**ENQUETE PUBLIQUE**

la Révision du POS valant PLU

sur la commune de Saint-Suliac

**CONCLUSIONS MOTIVEES**

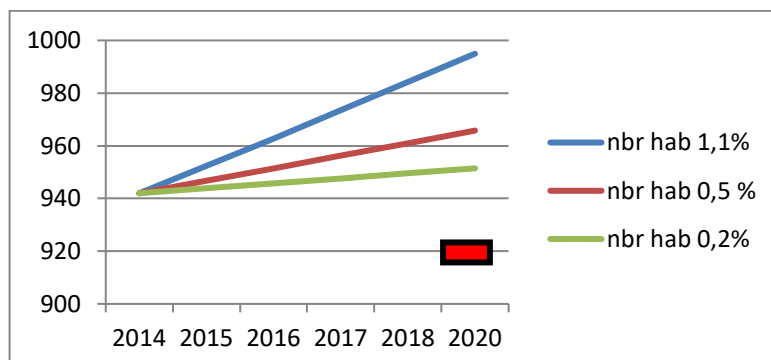
Il est nécessaire de réduire les besoins en nouveaux logements.

*Question : Dans l’hypothèse où la commune plafonnerait le nombre de logements à 120, quelles mesures va-t-elle prendre pour limiter l’accroissement du nombre de résidences secondaires et l’accroissement du nombre de locations saisonnières ?*

Réponse du MO : Le PLU ne peut déterminer de règles discriminantes interdisant la réalisation de résidences secondaires. Pour autant, la municipalité est attentive à la nécessité d'accueillir des habitants permanent et oriente les projets d'urbanisation dans ce sens comme le démontre notamment le projet de la Porte Barrée mené avec un porteur de projet public intégrant une part importante de logements locatifs et pour primo-accédants. De plus l'orientation inscrite dans le PLU de localiser les zones de développement en second rideau de l'urbanisation permet de faciliter la commercialisation de cette opération à des fins de résidences principales.

Commentaires du CE : J'ai repris les différents chiffres pour évaluer les projections données dans le dossier. Le dernier chiffre connu de l'INSEE présenté dans le dossier est de 942 habitants en 2014. Les projections du SCOT à 1,1% sont irréalistes en première approche. Les projections plus modestes à 0.2 % comme constaté dans le dossier ou 0.5% sont présentées dans le graphique ci-dessous.

### **R9 : M et Mme GUILLOT 11 Quai de Rance**

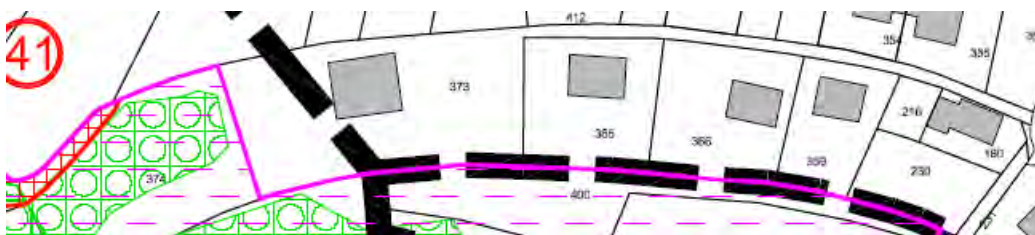
Le livre 6, titre 2, ne détaille pas les conditions applicables à la zone UCs.

*Demande de mise à jour du règlement.*

Réponse du MO : L'indice « s » renvoie à l'article 11 des dispositions générales, cette précision sera ajoutée dans le règlement de la zone UCs

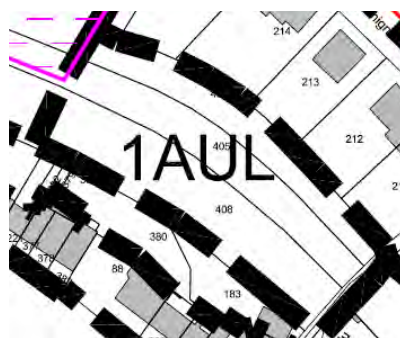
*Demande : Modification du projet arrêté en distinguant les liaisons douces piétons-cycles existantes des chemins piétons existants dans les différents documents du projet (rapport de présentation et OAP) et en supprimant la mention « d'un réseau routier de desserte local » à la page 242 de la partie 1 du rapport de présentation et la mention de chemin de randonnée inscrit au PDIPR (intérêt local) à la page 244.*

Réponse du MO : Ce chemin figure bien au PDIPR du département d'Ille et Vilaine, ce qui ne relève pas du PLU communal. Ce dernier peut toutefois être adapté pour bien indiquer que ce chemin est juste destiné au passage des piétons, mais pas des cycles. La commune procédera à la remise en place du panneau informatif.

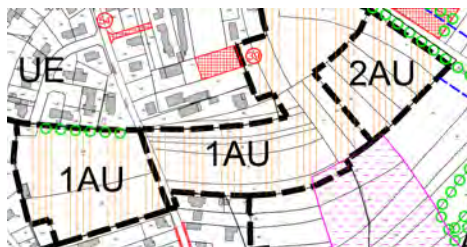
*Questions : Pourquoi cette zone est-elle classée NA ? (Qui permet des aménagements)*

*Qu'est-ce qui s'oppose à son classement en NLt ?*

Réponse du MO : La réponse a déjà été apportée préalablement. Cet espace ne présente pas les caractéristiques d'un espace remarquable sur le bourg de Saint-Suliac, selon une approche homogène sur l'ensemble du bourg qui distingue les espaces naturels au sein de l'agglomération de ceux situés hors de l'agglomération, dans le site classé et dans le site Natura 2000.

La commune n'a pas d'objectifs d'aménagement. Il n'existe pas d'ER sur cette parcelle.

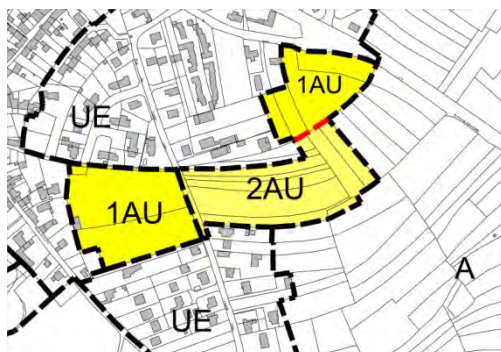
*Question : La commune peut-elle réduire très sensiblement les zones d'extension urbaine en supprimant la zone 2AU et en réduisant la partie Est de la zone 1AU ? (Ces secteurs seront reclassés en zone « A ».)*

Réponse du MO : Dans le cadre du mémoire en réponse, il a été effectivement proposé de supprimer la zone 2AU pour réduire le potentiel de développement, en passant de 150 à 120 logements. Par contre, il a aussi été proposé de conserver la zone 1AU dans sa délimitation initiale avec un phasage interne, pour permettre une connexion entre les deux axes d'entrée de ville. Le potentiel constructible restant s'élève à seulement 2,5 ha après réalisation du projet des portes barrées, ce qui correspond à une consommation foncière limitée sur toute la durée du PLU. Il est donc proposé de conserver la réduction du potentiel de développement telle qu'elle figure dans le mémoire en réponse.

La commune ne souhaite pas basculer les zones 1AU et 2 AU en zone A.

Il n'y a pas d'impact visuel sur les zones citées. (Se reporter p17 du mémoire en réponse suite à l'avis des PPA )

Photomontage : CE

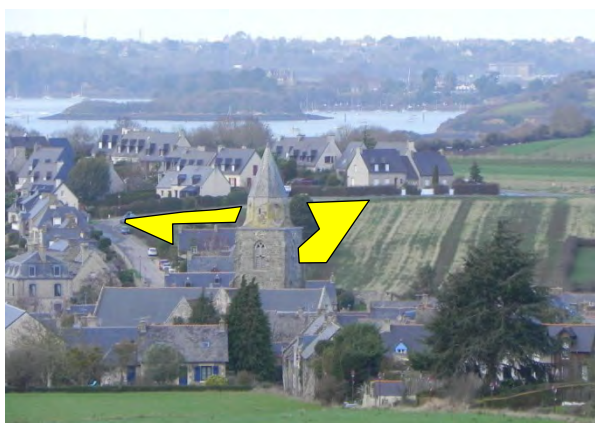
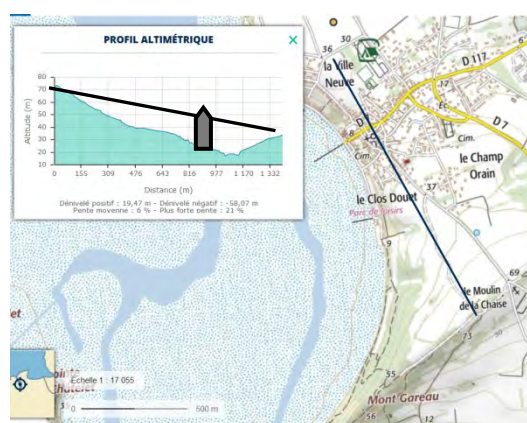
*Il est évident que cela n'est pas acceptable, en l'état, pour le paysage.*

*Il convient de le réduire et de le limiter à sa partie basse, d'une part pour une aire limitée de stationnement, et d'autre part pour répondre à un besoin récurrent et sanitaire des riverains : la collecte des déchets. (Même si j'ai bien conscience que ce sujet n'entre pas directement dans le cadre du PLU). Le projet extrait du « contrat d'objectif » est acceptable.*

*Enfin j'ai constaté que l'accès à ces deux ER est difficile et peu sécurisé depuis le bourg, ce qui peut justifier d'en limiter l'accès en nombre de véhicules.*

*ER 40 : cet emplacement doit être adapté en taille au besoin réel de stationnement en cas d'évènement exceptionnel. Son aménagement/agrandissement doit pouvoir être réalisé par tranche pour évaluer la pertinence des travaux. J'ai constaté que les installations présentes sur les lieux ne valorisent pas le paysage. Un aménagement paysagé et intégré à l'environnement agricole serait acceptable.*

### 4. ER 48 : voie pour les secours et pour la desserte du port

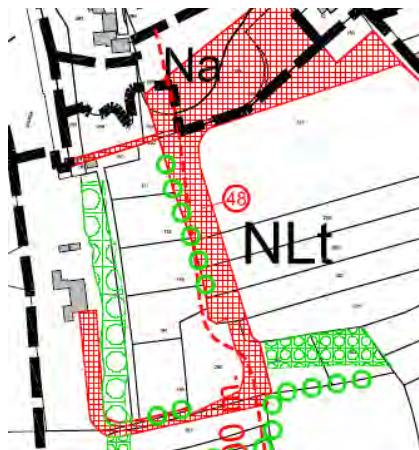
**R10 et R34 : M Aillet**  
**R13 : M JY Briand 37 lot. de Grainfollet**  
**R 42 : M Lemonteer Saint-Suliac**  
**R24 : M JP Briand et M Lucas**  
**R29 : Mme Bordier et Mme Couturier**  
Ces personnes sont favorables à l'ER 48

Les personnes suivantes sont défavorables à la réalisation de l'ER 48

*Questions : Comment conforter l'argumentation en faveur de l'ER 48 ?*

Réponse du MO : Concernant le parking de l'ER 48, le projet est présenté à la page 53 du rapport de présentation, il prévoit la réalisation de 32 places de stationnement pour les véhicules et 2 places pour les bus. Les aménagements paysagers sont aussi définis dans cette esquisse. Cf extrait cartographique joint concernant les limites de l'ER.

- Suppression ER 48 pour la desserte. Maintient pour le bassin de rétention et la liaison douce.
- La commune doit produire un argumentaire écrit justifiant la création d'une desserte d'accès en raison de la sécurité des personnes reprenant notamment les arguments exposés oralement par les élus, celui-ci devant être intégré au mémoire en réponse.
- Le projet de desserte doit être inscrit au PADD.

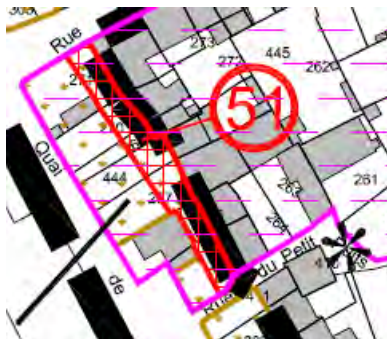
*Questions : Destination de cet emplacement ? Son utilité en jardin public est-elle avérée ? Pourquoi n'est-il pas en zone constructible ?*

Réponse du MO : Cette zone initialement définie en secteur d'urbanisation future a été déclassée notamment pour des raisons de difficultés d'accès. La suppression de la zone d'urbanisation future a posé la question du devenir de ces terrains, qui se trouvent au contact direct des équipements sportifs et touristiques (terrain multisports, camping), et permettraient de créer un espace vert public au cœur du bourg qui n'en possède pas actuellement.

En comparaison avec le chemin de Cohignac à créer ou à conforter, L'ER 50 est plus difficile d'accès.
